MODIFICATION SIMPLIFIÉE N° 3

**PLAN LOCAL D'URBANISME INTERCOMMUNAL
DE L'EX-COMMUNAUTÉ DE COMMUNES DE MATOUR ET SA RÉGION**

LA MISE À JOUR DE LA LISTE DES EMPLACEMENTS RÉSERVÉS

Extrait du règlement graphique du Plan Local d'Urbanisme intercommunal sur la commune de La Chapelle-du-Mont-de-France avant la présente modification simplifiée n°3 du PLUi

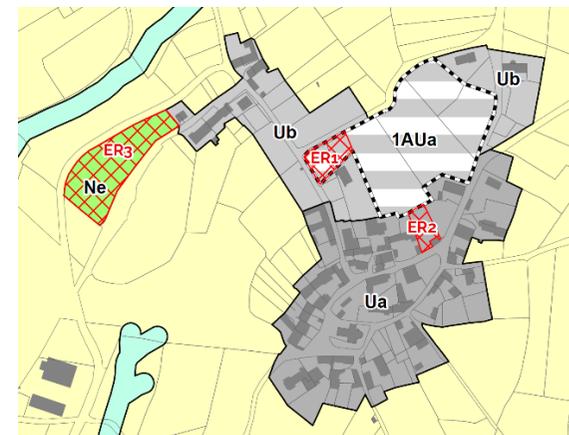
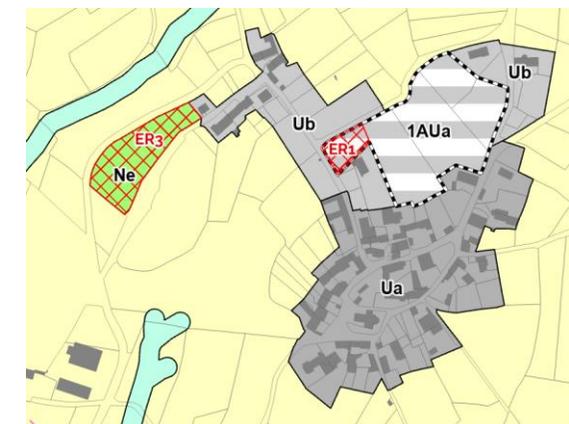
La commune de La Chapelle-du-Mont-de-France souhaite que l'emplacement réservé n°02 sur la parcelle A637 pour une aire de stationnement soit supprimé du Plan Local d'Urbanisme intercommunal (PLU) de l'ex-communauté de communes de Matour et sa Région. Cet emplacement réservé a été mis en place pour permettre à la collectivité d'aménager de façon légère, cet espace déjà utilisé pour le stationnement lors des manifestations sur la commune.

La suppression de cet emplacement réservé est motivée par le fait qu'une partie des places de stationnement prévues sur l'ER n°02 seront intégrées à la réalisation de l'emplacement réservé n°1 sur les parcelles A895 et A896 dont l'objet est également pour la création de places de stationnement. Les besoins devraient être couverts par l'ER1.

La présente suppression de l'emplacement réservé n°3 entraine la modification du règlement graphique.

L'emplacement réservé n°02 sur la commune de La Chapelle-du-Mont-de-France, d'une superficie de 758m², est supprimé sur le règlement graphique du PLUi.
